ServicelInfo 2/2025

Vipiteno, giugno 2025

Nuovo prodotto Klübersynth LM 8-22

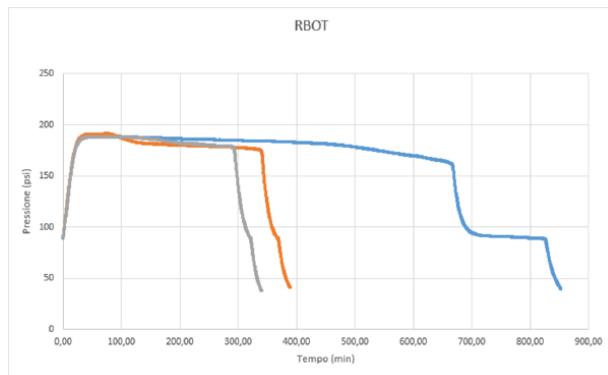
vi informiamo che, a partire dal 2025, nei nostri sistemi idraulici per freni e tensionamento verrà utilizzato il nuovo olio **Klübersynth LM 8-22** (cod. 27011368), in sostituzione del precedente **NILS TTO 970 VG22** (cod. 10100341).

- L'indice di viscosità è migliorato da **291** a **349**, garantendo una maggiore fluidità alle basse temperature.
